# RENESAS TECHNICAL UPDATE

製品分類	MPU&MCU	発行番号	TN-SH7-A622A/J	Rev.	第1版
題名	SSI スレーブ・トランスミッタ送信時のアンダーフロー		情報分類	技術情報	
適用製品	R5S77640P300BG R5S77640D300BG R5S77640N300BG R5S77641P300BG R5S77641D300BG R5S77641N300BG	対象ロット等  全ロット	関連資料	SH7764 グループ ハードウェアマニュアル (RJJ09B0395-0100)

図 18.19 SSI\_DMAC0、1 を使用した送信（訂正前）

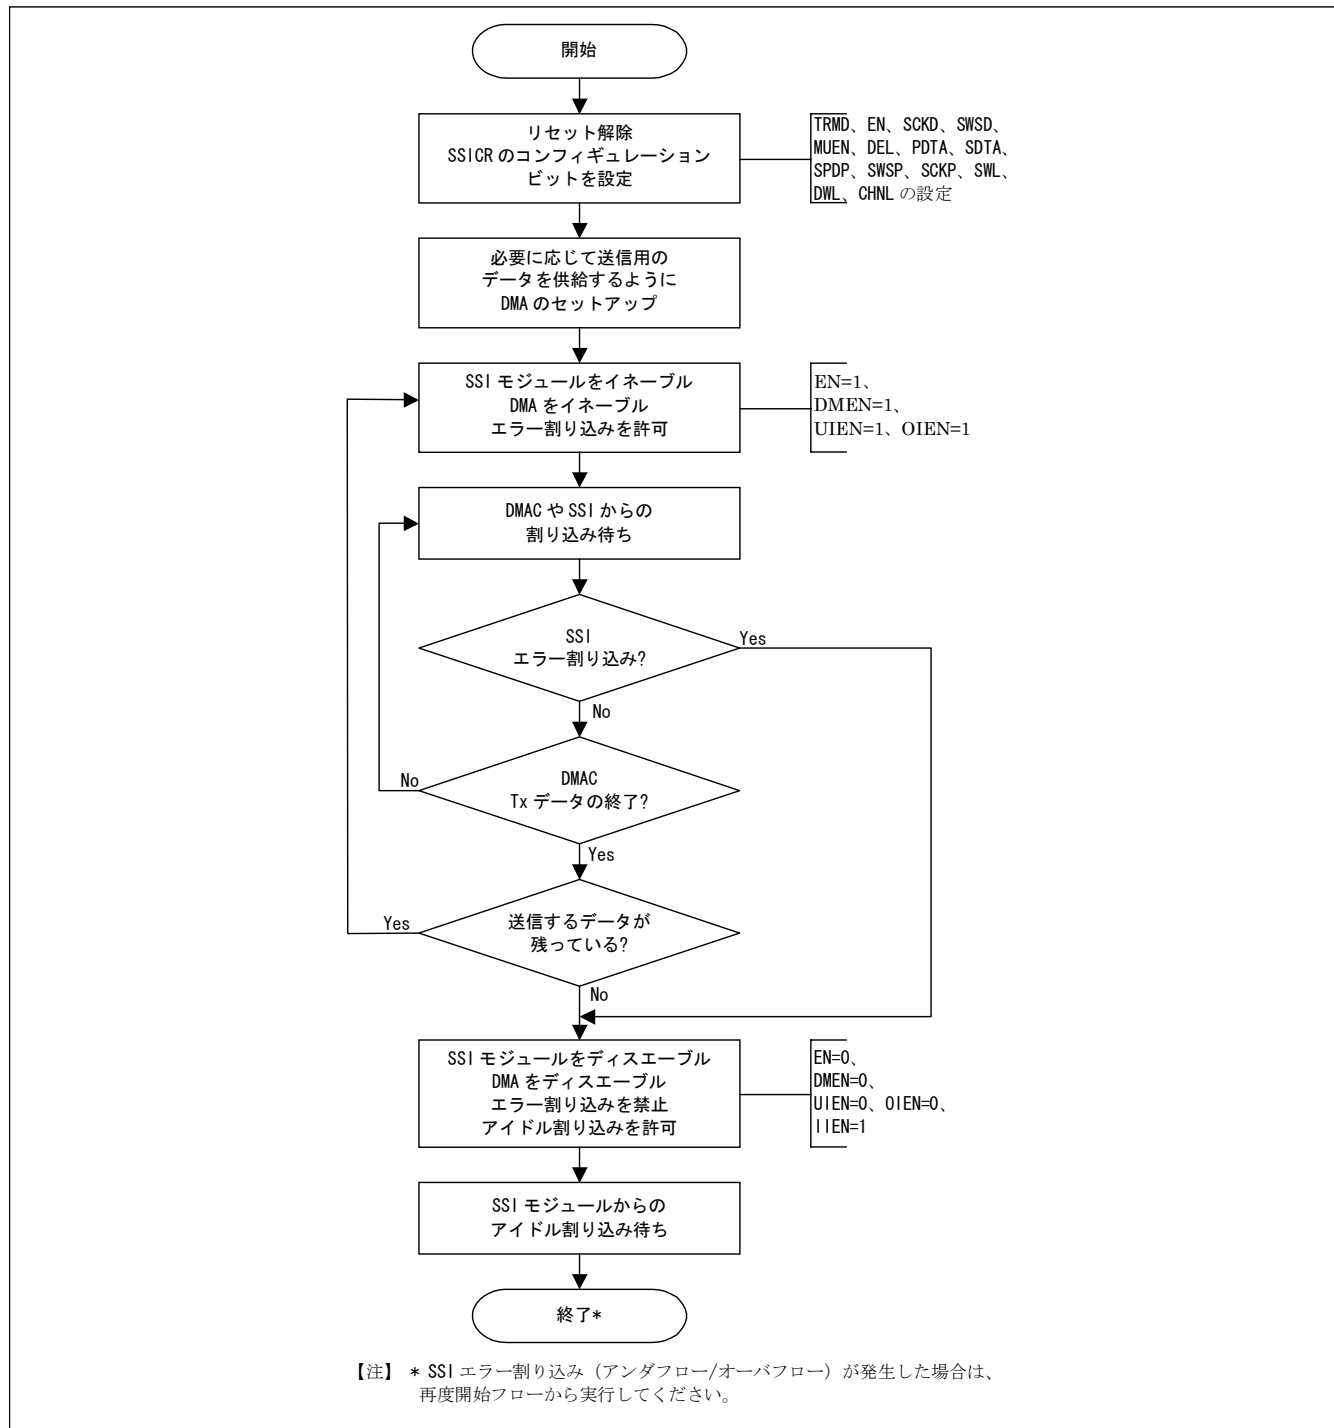
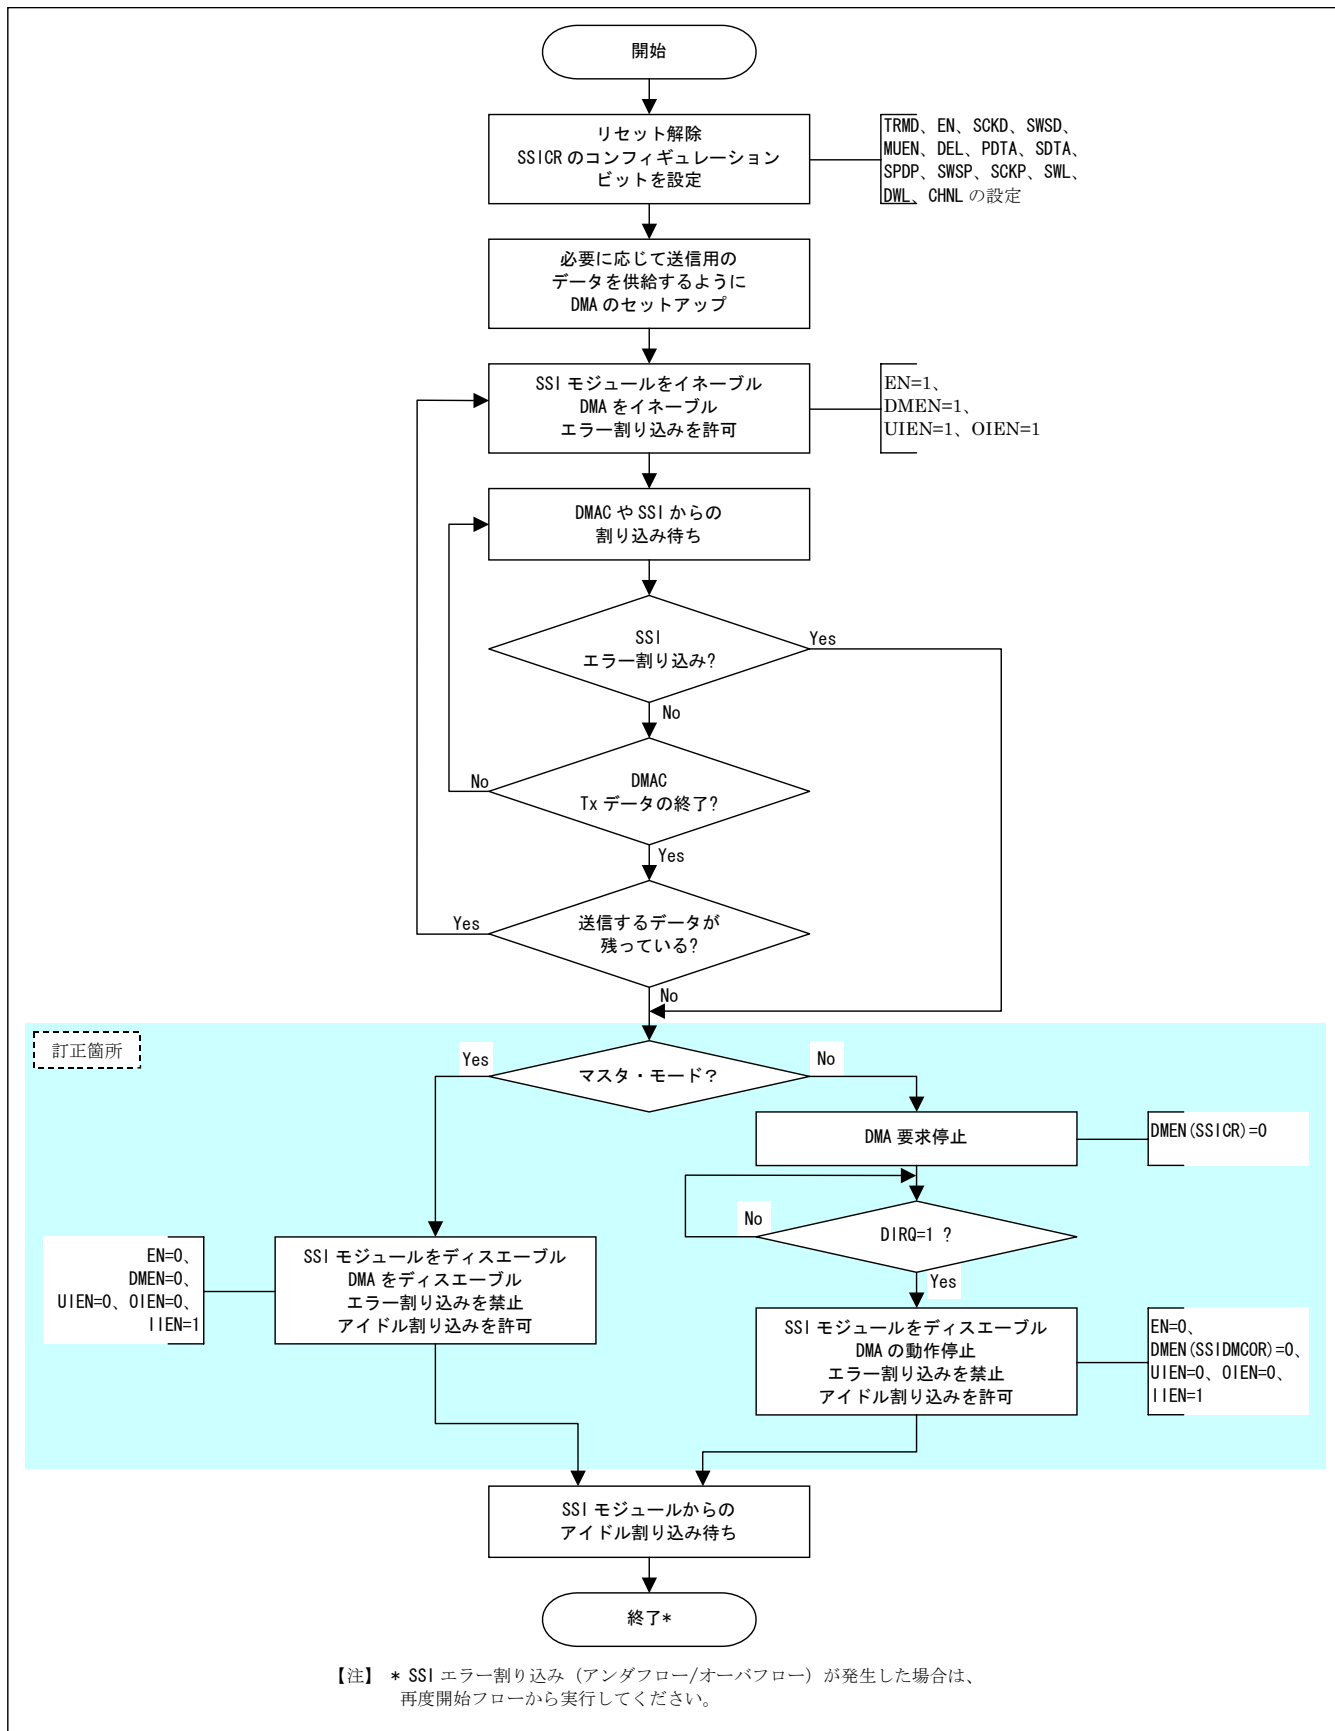
SSI\_DMxAC を使用したスレーブトランスミッタ時において、データ送中に、SSI のディスエーブル(SSICR:EN=0)を行って停止させると、次の送信時にアンダフローが発生することがあります。

本不具合を回避するため、ハードウェアマニュアル中に記載されている図 18.19 「SSI\_DMxAC0、1 を使用した送信」(Page 18-60)を次の通り訂正させていただきます。

SSI\_DMxAC を使用したスレーブトランスミッタの送信を停止する場合、まず、DMA 要求の停止(SSICR:DMEN=0)を行い、送信バッファが空(SSISR:DIRQ=1)になった後、SSI を停止(SSICR:EN=0)させ、アイドルモードへの移行(SSISR:IDST=1)を待ってください。

【注】 \* SSI エラー割り込み (アンダフロー/オーバフロー) が発生した場合は、再度開始フローから実行してください。

図 18.19 SSI\_DMA0, 1 を使用した送信 (訂正後)
